# **Avis délibéré de l'Autorité environnementale sur le curage du barrage de Castelveil (31)**

**n°Ae : 2018-11**

Figure 2 Implantation du projet (zone A). Source : dossier

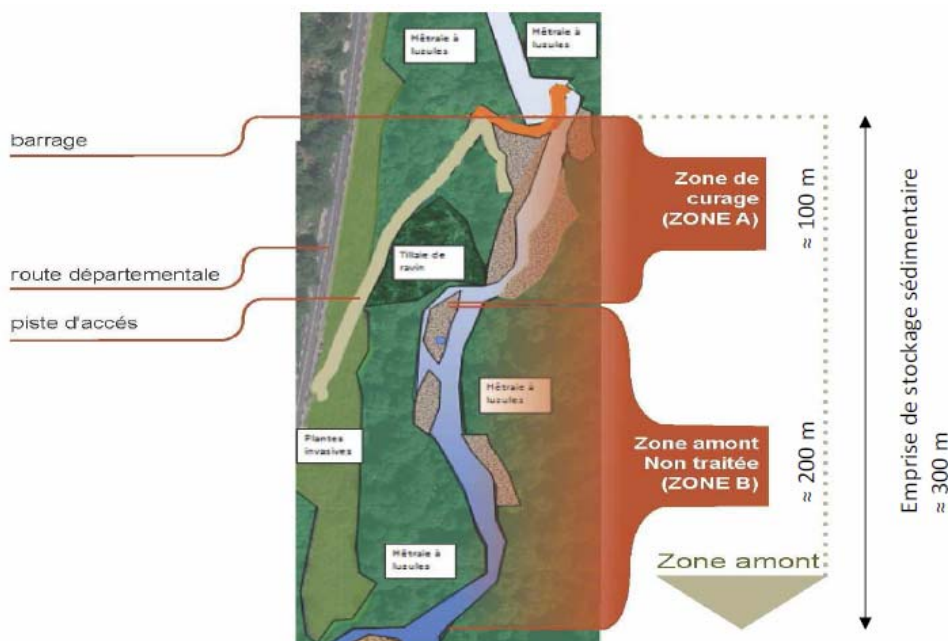
Les travaux consistent à extraire sur quatre ans environ 39 000 m<sup>3</sup> de la zone A (figure 2). L'objectif visé est de rétablir progressivement une capacité de stockage de l'ouvrage de 33 000 m<sup>3</sup> et de dégager les pertuis pour qu'ils puissent fonctionner.

Le barrage de Castelviel est équipé d'un pertuis de fond de 1,5 m<sup>2</sup> et de 11 autres pertuis de section circulaire de 0,28 m<sup>2</sup> environ. Le dossier ne présente pas leur localisation exacte et n'indique pas lesquels il est envisagé de dégager. Lors de la visite, les rapporteurs ont pu constater, à l'aide des explications apportées par le maître d'ouvrage, que chaque curage annuel allait dégager un niveau de pertuis, soit trois ou quatre pertuis, le dernier curage devant permettre de redescendre le lit du cours d'eau en dessous du dernier niveau de pertuis où le pertuis le plus grand est positionné.

Figure 3 : Simulation du busage et batardeau de la solution 3. Source : dossier

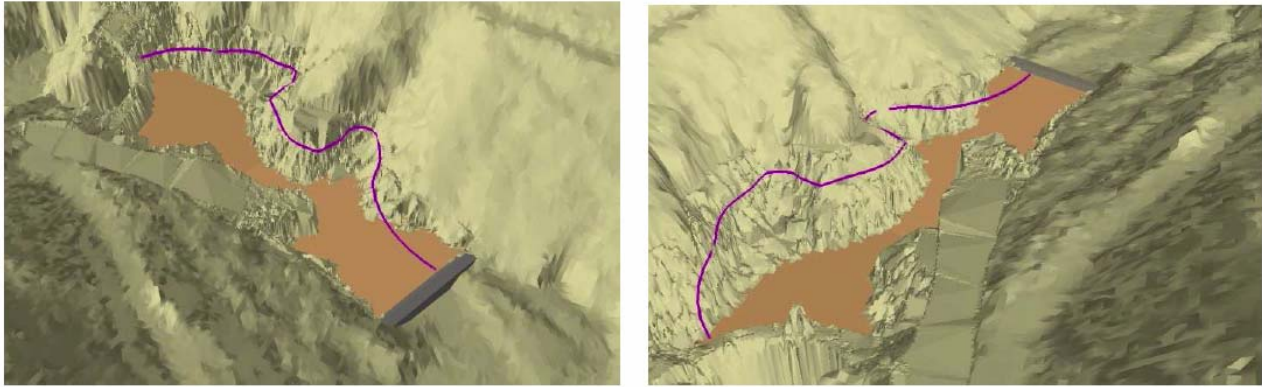
Pour la solution 3 retenue, le dimensionnement des canalisations permettant le busage du cours d'eau depuis le batardeau installé en zone B est présenté au dossier et retient l'installation de trois buses d'un mètre de diamètre chacune. Le dossier indique que « *les pelles mécaniques de curage interviennent uniquement dans la zone de curage* ». Le dossier ne précise pas comment les travaux de mise en place de ces canalisations à flanc de montagne, seront réalisés, notamment quelles seront les zones de déplacement des engins mécaniques<sup>15</sup>, et si des circulations d'engins dans le lit seront nécessaires.

Le busage sera éventuellement complété par la mise en service de pompes hydrauliques d'appoint assurant le délestage du batardeau en cas de crue. Selon les informations du dossier, le système de motorisation des pompes serait installé à proximité du batardeau et les tuyaux d'évacuation posés sur le lit du cours d'eau jusqu'au barrage.

***L'Ae recommande de mettre à jour le dossier en ce qui concerne les conditions d'accès pour la réalisation du batardeau et pour la pose des trois canalisations de busage du cours d'eau, ainsi qu'en ce qui concerne le criblage des matériaux extraits et d'en tirer les conséquences éventuelles concernant le périmètre du projet sur lequel l'étude d'impact doit porter.***
